改善箇所説明図

運転者席床下カバーを取外した状態

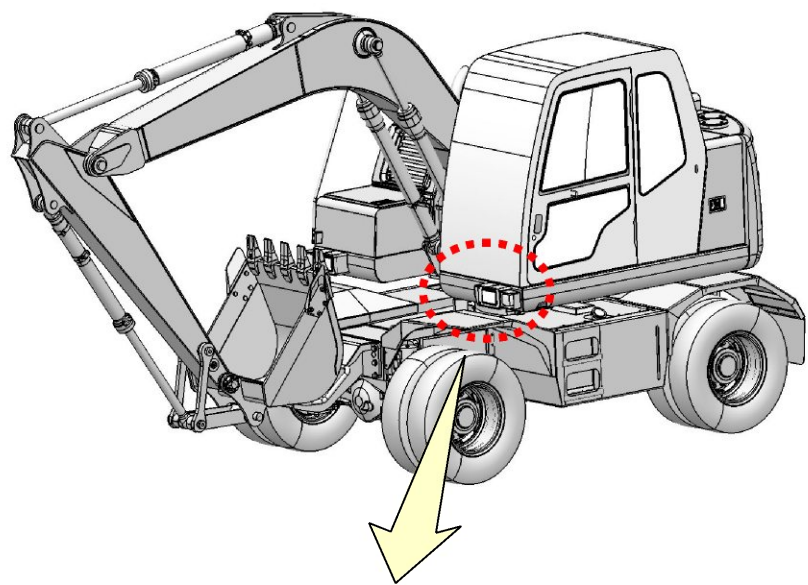
基準不適合発生箇所

運転者席床下に配索した電気装置の配線において、配線の固定位置が不適切なため、かじ取ハンドルを運転者側に角度調節した場合に、配線とかじ取ハンドル制御弁が干渉することがある。そのため、そのままの状態で使用を続けると、車両の振動等により当該配線が損傷、短絡して、最悪の場合、ヒューズが溶断し、駐車ブレーキの解除が出来なくなるおそれがある。また、前照灯、車幅灯、および方向指示器等が作動しなくなるおそれがある。

改善の内容

全車両、配線の固定位置を点検し、不適切なものは修正を行う。また、配線に損傷がある場合は配線を修理する。
